Préavis au Conseil communal

Plan d'affectation « Tuileries 1 » - Approbation

Préavis n°14/2021

Préavis adopté par la Municipalité, le 03.05.2021

Regroupement des parkings souterrains et des accès

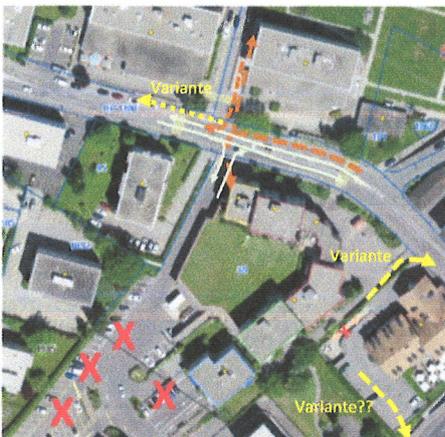
De ce fait, il convient de repousser l'alignement de la limite des constructions à un même niveau cohérent avec celui des immeubles à l'ouest. Ceci permettra également de laisser la place suffisante à un meilleur accès aux parkings souterrains (voir ci-dessous).

<p>Regroupement des parkings souterrains et des accès :</p> <p>Les densifications à venir dans le périmètre du PDL vont générer du trafic supplémentaire. Il faut prévoir un regroupement et une optimisation de l'exploitation des 4 parkings souterrains existants (Tuileries 1, Coop, Union et Tuileries 2). Ce regroupement doit être accompagné par la réduction et l'optimisation du nombre d'accès aux parking afin de limiter la circulation traversant le quartier. Il est nécessaire que les véhicules provenant de la route de Berne puissent s'engager de suite dans les parkings sans traverser le chemin des Croisettes et sans générer les « tourners à gauche » existants actuellement, notamment pour la dangereuse entrée/sortie des parkings Coop/Brico.</p>	<p>Le PA prévoit le maintien du parking souterrain existant et une possibilité de modifier la trémie d'accès. La demande de permis de construire du nouveau bâtiment D2 précisera les modalités de réalisation de l'accès au parking.</p> <p>Un accès unique au différent parking du secteur n'est actuellement pas envisagé compte tenu du coût d'une telle réalisation.</p> <p>Par contre, le PDL précise en page 87 à la mesure M.20.a « Etudier la possibilité de reporter certains accès qui existent sur le Chemin des Croisettes sur les Chemins des Roches et du Vaugueny ».</p>

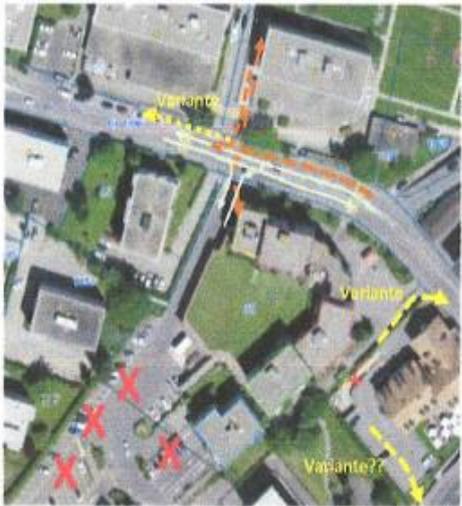
<p>Alignement inadapté sur le chemin des Croisettes : L'alignement prévu pour le nouvel immeuble à l'emplacement de la pharmacie ne respecte pas l'alignement des autres immeubles à l'ouest de la rue, mais vient</p>	<p>Concernant l'alignement du nouveau bâtiment D2, celui-ci a été volontairement défini pour marquer le début du nouvel « espace public mixte » prévu par le PDL. Comme mentionné dans le PDL en p. 78, ce nouveau bâtiment</p>

<p>fermer l'espace public et bloquer à long terme l'espace dédié aux circulations. Le PDL mentionne à juste titre que la partie Est du chemin des Croisettes constitue un goulet d'étranglement et pourrait nécessiter un élargissement du DP afin de permettre l'amélioration du franchissement du carrefour des Croisettes (meilleure intégration de la mobilité douce). Il convient de repousser l'alignement de la limite des constructions à un même niveau cohérent avec celui des immeubles à l'ouest. Ceci permettra également de laisser la place suffisante à un meilleur accès aux parkings souterrains.</p>	<p>sera en rapport direct avec le chemin des Croisettes et aura un rôle structurant, contribuant ainsi à délimiter l'espace public.</p> <p>Le plan en p.66 du PDL illustre le concept des espaces publics du chemin des Croisettes ainsi que les limites des futurs fronts d'implantation des constructions. De nouveaux fronts d'implantation des constructions permettront à terme de supprimer le rétrécissement situé actuellement entre l'hôtel de l'Union et le bâtiment du chemin des Croisettes n°1.</p>
